水庫集水區保育治理工程生態檢核表 主表(1/2)

工程基本資料	工程名稱 (編號)	109 年度曾文水庫湖域保護帶治理工程第一期	設計單位	經濟部水利署南區水資源局曾管中心
	工程期程	109 年 05 月 03 日 至 109 年 09 月 29 日	監造廠商	經濟部水利署南區水資源局曾管中心
	治理機關	經濟部水利署南區水資源局	營造廠商	佶原營造有限公司
	基地位置	地點：嘉義縣大埔鄉_____村_____鄰 集水區：_____ 水系：_____ 段：_____ TWD97 座標 X：_207634_ Y：_2577503_	工程預算/ 經費	預算：NT\$ 27,200,000 決標：NT\$ 23,280,000
	工程緣由目的	為避免曾文水庫滿水位時淹覆預定地步道及遊憩設施，該區要填高，並重做步道		
	工程類型	<input type="checkbox"/> 自然復育、 <input type="checkbox"/> 坡地整治、 <input type="checkbox"/> 溪流整治、 <input type="checkbox"/> 清淤疏通、 <input type="checkbox"/> 結構物改善、 <input checked="" type="checkbox"/> 其他		
	工程內容	B 區外緣鋪設石籠、填高、重做步道，石籠內圈一條花草綠帶，其他為草坪		
預期效益	<input type="checkbox"/> 保全對象(複選)： <input type="checkbox"/> 民眾(<input type="checkbox"/> 社區 <input type="checkbox"/> 學校 <input type="checkbox"/> 部落 <input type="checkbox"/>) <input type="checkbox"/> 產業(<input type="checkbox"/> 農作物 <input type="checkbox"/> 果園 <input type="checkbox"/>) <input type="checkbox"/> 交通(<input type="checkbox"/> 橋梁 <input type="checkbox"/> 道路 <input type="checkbox"/>) <input type="checkbox"/> 工程設施(<input type="checkbox"/> 水庫 <input type="checkbox"/> 攔砂壩 <input type="checkbox"/> 固床設施 <input type="checkbox"/> 護岸) <input checked="" type="checkbox"/> 其他:使湖濱公園不被

4.棲地影像紀錄：

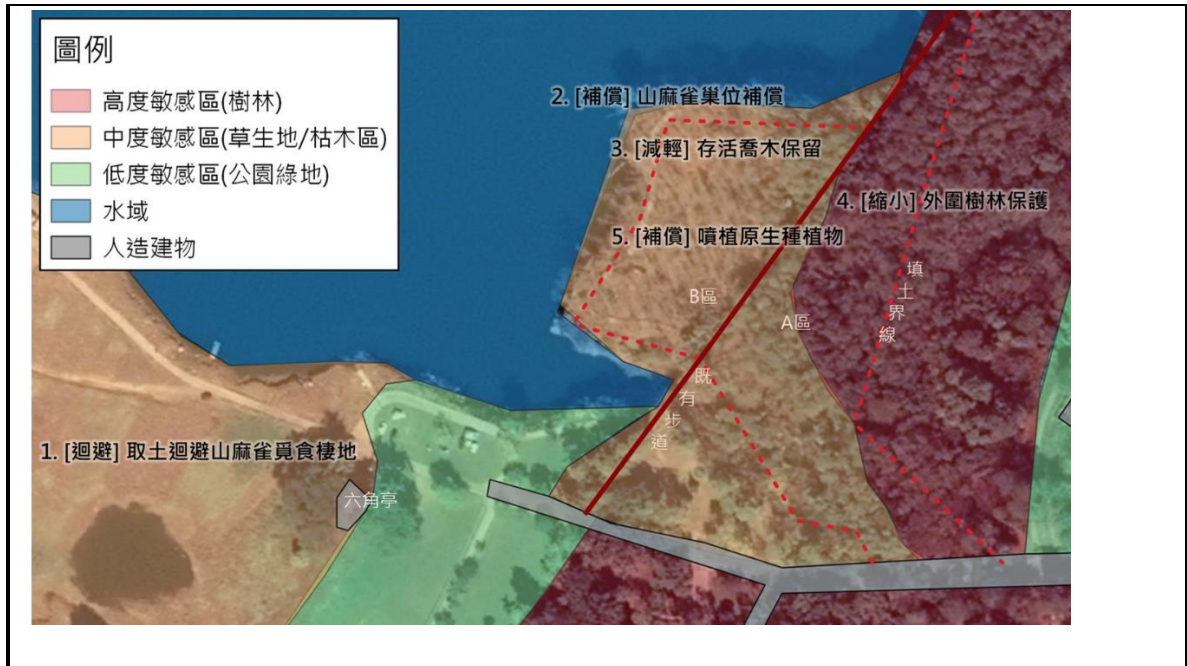
3. 生態棲地環境評估：				
<p>本工程施作 B 區，為山麻雀繁殖熱區，本工程生態議題主要為減少對山麻雀繁殖之影響。工程施作內容包含取土填高，如取土範圍鄰近山麻雀繁殖地，可能減損山麻雀的食物來源。建議取用曾文溪上游疏浚土方回填，避免影響湖域旁的草生地區域，迴避山麻雀主要覓食區。</p> <p>施工期間規劃在 3-6 月，與山麻雀繁殖高峰期重疊，但由於工區於汛期時會被淹沒，因此只能在 6 月前施工，無法迴避。在工程 B 區有部分完整之巢箱仍有山麻雀使用，如山麻雀於施工時進駐，繁殖時可能會受干擾，反而成為生態陷阱。因此與嘉義大學山麻雀研究單位共同會勘與討論後，雙方皆認同盡早移除巢箱可避免機具干擾山麻雀繁殖。另外，於移除巢箱後，會於 B 區外圍施作 50 支電信桿供山麻雀繁殖使用，以作為巢位補償。</p> <p>B 區中心光蠟樹枯木群有傾倒疑慮，工程填土前會移除枯木，建議保留該區尚存活之大樹，如美人樹、樟樹、火焰木。A 區填土區，在不影響工程進行的情況下，也避免移除存活樹木，維持其生態功能。另外，A 區施工範圍旁之淺山森林，植生狀</p>

B 區外緣鋪設石籠，並於石籠內緣種植低矮的多年生綠美化植物，建議種植原生種植物為主，如臺灣澤蘭、穗花木藍、忍冬、薜荔。特別推薦台灣澤蘭，為原生種且有誘蝶功能。B 區規劃種植之草坪建議以五節芒、狗牙根(百慕達草、鐵線草)、假儉草等原生種草籽為主，或讓原生的草生種子庫自然生長演替。

項次 3. [減輕] 存活喬木保留

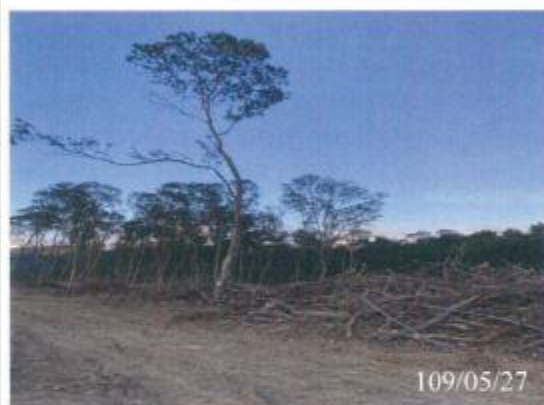
說明: 工區有許多存活的喬木, 建議在不影響工程進行前提下, 盡量保留。

說明: A區有損毀之樹木後續如有需補植或賠償等事宜, 本公司將承擔並配合機關(或單位)要求辦理。

項次 1. [迴避] 取土迴避山麻雀覓食棲地

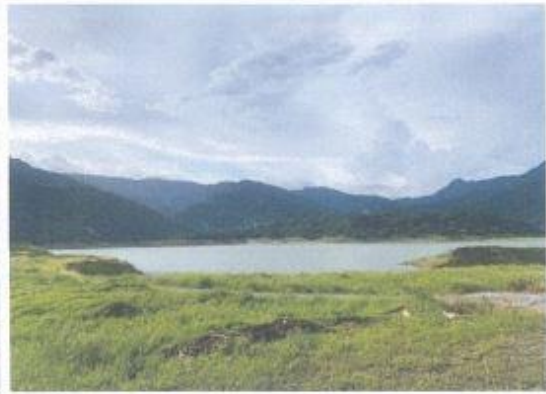
說明:六角亭湖域旁的草生地為山麻雀主要覓食區,於取土時迴避,以維護山麻雀棲地。

說明:六角亭湖域旁的草生地為山麻雀主要覓食區,未於該地取土以維護山麻雀棲地。
